Kambja vald Läti küla Kastre metskond 60 kinnistu ristumiskoha ehitamise nõuded

Olete taotlenud nõuded ristumiskoha ühendamiseks riigiteega nr 22133 Reola-Unipiha tee (edaspidi *riigitee*) km 5,767. Riigiteelt uue mahaõiduu rajamine on seotud Riigimetsa Majandamise Keskuse „Ropka metsaparandus 2025“ maaparandusehitiste rekonstrueerimise ja metsateede ehitamise projekti koostamisega.

Joonis 1. Ristumiskoha pikikaldete kujundamine

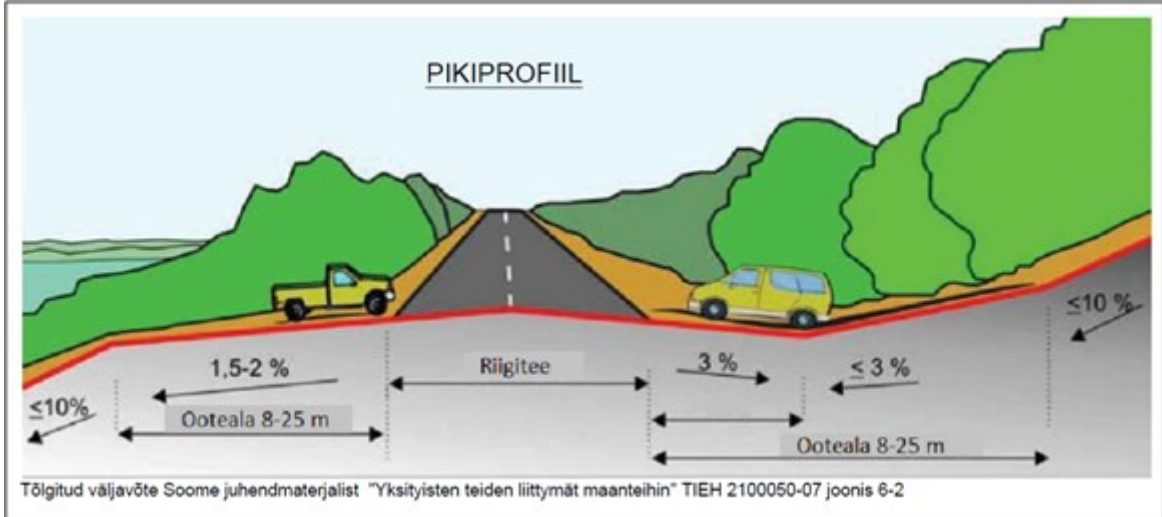
10. Ristumiskoha plaanilahenduse koostamisel lähtuda Transpordiameti tüüpjoonise II põhimõtetest. Pöörderaadiused määrata liikluskoosseisu kõige ebasoodsama sõiduki pöördekoridoride järgi. Kujutada pöördekoridorid joonistel.
11. Ristumiskoht projekteerida riigiteega võimalikult täisnurga all. Ristumiskoha pikikalded määrata vastavalt alltoodud joonise põhimõtetele arvestusega, et riigitee alusele maale sademeveett üldjuhul ei juhitata.
